ENSEMBLE POUR UN AUTRE CŒUR DE VILLE

PROJET RATP DE VOIES DE GARAGE EN GARE DE SAINT REMY LES CHEVREUSE

ENQUÊTE PUBLIQUE MARS 2024

OBSERVATIONS DE L'EPAC

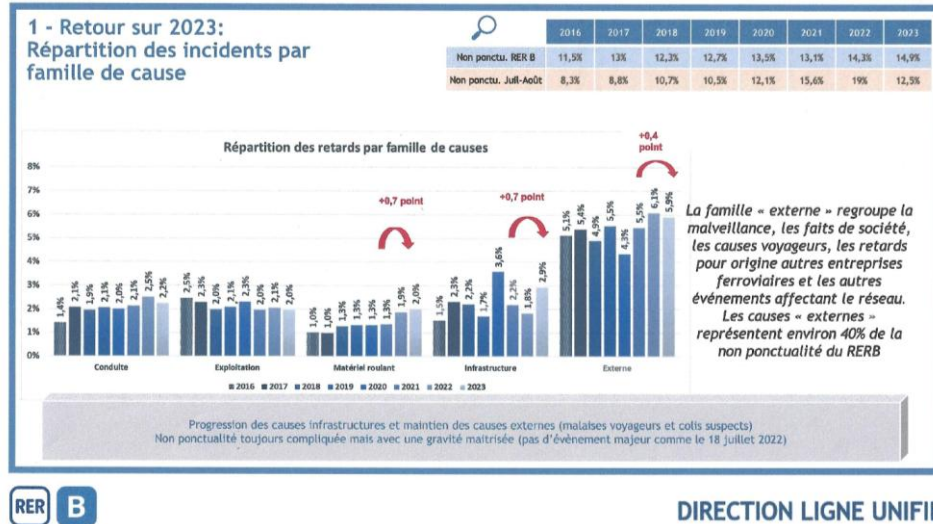
Rappelons par ailleurs que du fait de la non réalisation de la voie 4T, aucun train garé sur les voies de garage 6, 8 et 10 ne pourra accéder à la gare de Saint Rémy lès Chevreuse. Il n'y a donc aucun effet positif pour les habitants.
